**Direction régionale de l'Environnement,
de l'Aménagement et du Logement
du Limousin**

Nos réf. : pprct2015_cmc0003DEP

Objet : Visite d'inspection du 7 janvier 2015 – ancien site minier uranifère de Silord,
commune de Razès

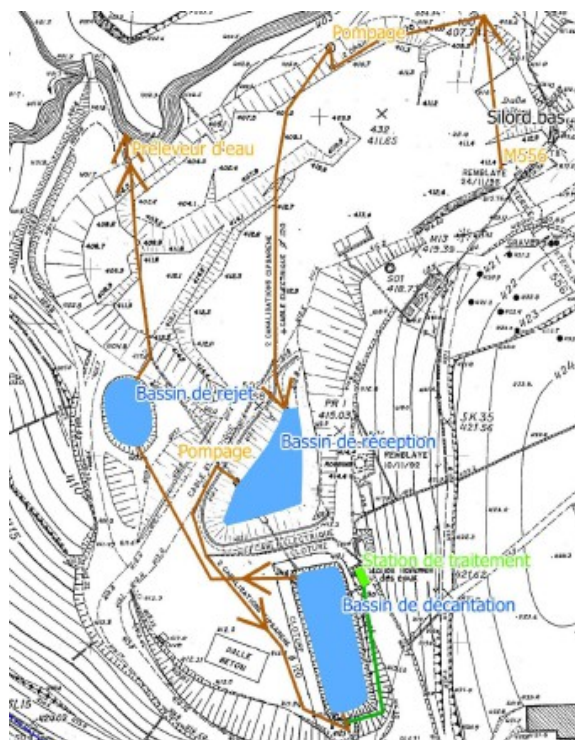
I – FONCTIONNEMENT ACTUEL DE LA STE

Les eaux des travaux miniers souterrains sont captées au niveau d'un puisard en pied de vers, à proximité du Ritord.

L'eau est pompée vers le bassin de réception de la station de traitement puis du bassin vers la STE (traitement par chlorure de Baryum et sulfate d'alumine).

Les eaux traitées alimentent gravitairement un bassin de décantation puis un bassin de rejet duquel elles sont rejetées dans le ritord.

Demande n°1 : Il est demandé à Areva d'envoyer les résultats des analyses en entrée et sortie de STE sur les 2 années précédentes, les dernières données présentées dans le projet de DADT s'arrêtant en 2011.

- le puisard, le bassin de réception des eaux et le 2ème bassin de décantation par une clôture de chantier orange vif qui permet à minima de les signaler.
- La STE et le premier bassin (mélange des réactifs et 1ère décantation) par une clôture grillagée avec poteaux béton.

Les clôtures sont entretenues. Dans l'attente des travaux sur les bassins de la STE, le grillage provisoire est « acceptable ». Une clôture robuste autour de l'ensemble sera exigée dans l'AP1 suite à l'instruction du DADT.
